誤り訂正

薄層 p-n 接合理論

沼田 正

鹿児島大学工学部研究報告14号昭和47年9月 Fig. 7
 図中の数値 $N_a=5 \times 10^{15} \text{cm}^{-3}$ (誤) を $N_a=5 \times 10^{18} \text{cm}^{-3}$
 (正) に訂正する。

Fig. 9. VOLTS

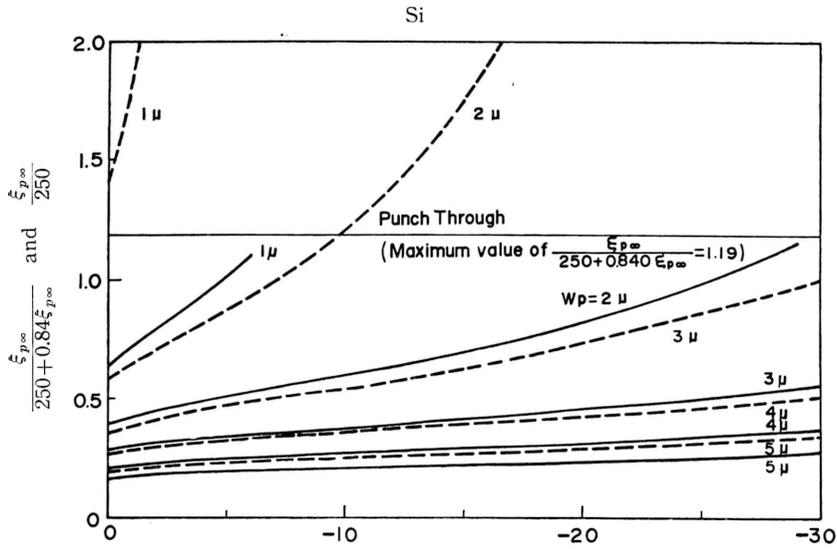
Fig. 9 及び Fig. 10 を夫々下図のように訂正する。
